Oggetto: [ID\_VIP: 4112] – “Variante all'elettrodotto 132 kV ‘Nomentana - Cisterna Z.I.’ Dz. Campoleone, Cisterna e Torricola”, per risoluzione dell'interferenza con l'intervento urbanistico denominato Via del Flauto. Delocalizzazione del sostegno n.26. Valutazione preliminare ai sensi dell'art. 6, comma 9 del D.Lgs. 152/2006.

**Comunicazione esito valutazione.**

**NOTA TECNICA**

*Fig. 1/2: In rosso - sostegni da demolire. In nero – linea esistente da demolire  
In verde - linea da progetto. In blu – sostegno da progetto.*

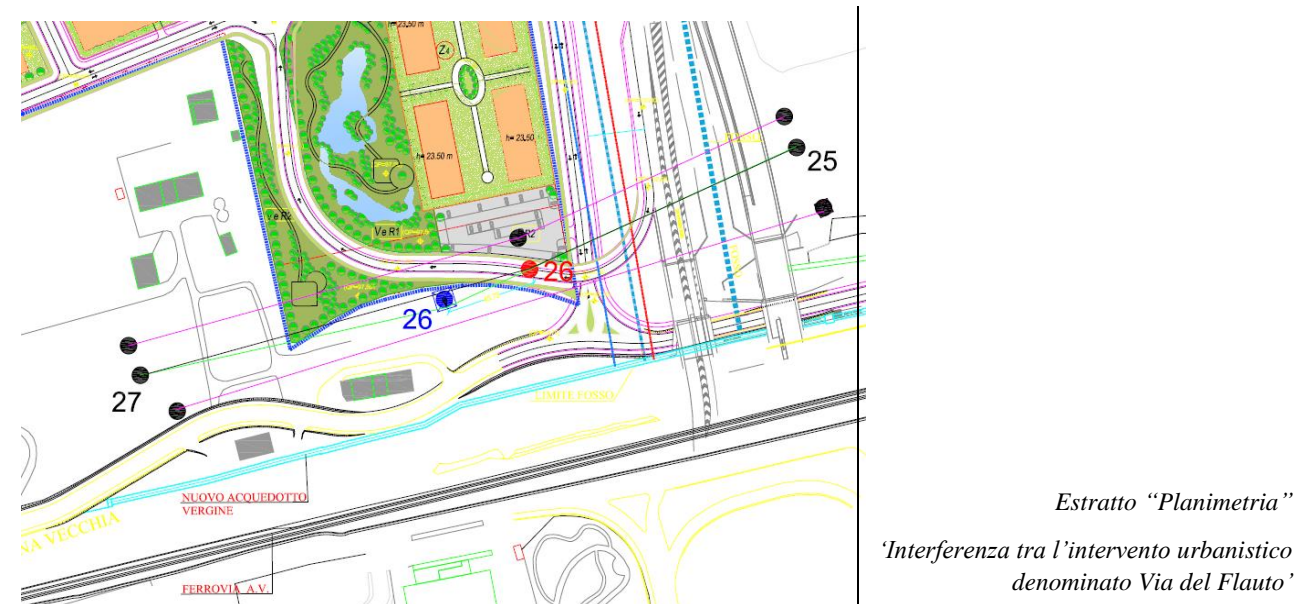
Il progetto “Variante all'elettrodotto 132 kV ‘Nomentana - Cisterna Z.I.’ Dz. Campoleone, Cisterna e Torricola”, per risoluzione dell'interferenza con l'intervento urbanistico denominato Via del Flauto. Delocalizzazione del sostegno n.26 (cfr. Fig. 1/2), oggetto della richiesta di valutazione preliminare da parte della Società Terna Rete Italia S.p.A., prevede lo spostamento di un palo e contestualmente del tratto, lungo le due campate tra i tralicci nn. 27 e 25, della linea aerea AT 150 kV ‘Nomentana - Cisterna ZI’ direzione Campoleone su cui è posizionato ed ha uno sviluppo lineare pari a 350 m.

Il progetto consiste in particolare nella demolizione e sostituzione dell'attuale sostegno n. 26 con un altro palo, realizzato utilizzando una tipologia differente e di altezza maggiore, come deducibile dall'elaborato “Profilo”, al fine di consentire la minima distanza ammissibile prescritta dalle vigenti norme anche in caso di massima lunghezza del conduttore.

Lo spostamento sulla linea elettrica a 132 kV, costituisce una variante che ripercorre pressappoco l'attuale asse, scostandosi di fatto di solo 40 m, mantenendo lo stesso numero e metri di linea rispetto alla tratta esistente.

La variante non interferisce con aree protette o con aree della Rete Natura 2000, presenti in area vasta, tuttavia il sito ricade all'interno di un'area sottoposta a vincolo paesaggistico per quanto riportato dalla Lettera c), comma 1, Art. 142, D.Lgs. 42/2004, denominata “Fosso di Centocelle”. Al contempo, il nuovo sostegno tenderà ad allontanarsi dall'interasse della fascia tutelata rispetto al traliccio esistente.

si ritiene che la realizzazione delle opere in progetto non comporti, nel complesso, potenziali impatti ambientali significativi e negativi della variante proposta rispetto all'assetto attuale, né in fase di realizzazione, né in fase di esercizio e pertanto è possibile sostenere che detta variante non debba essere sottoposta a successive procedure di valutazione ambientale (verifica di assoggettabilità a V.I.A. o V.I.A.).
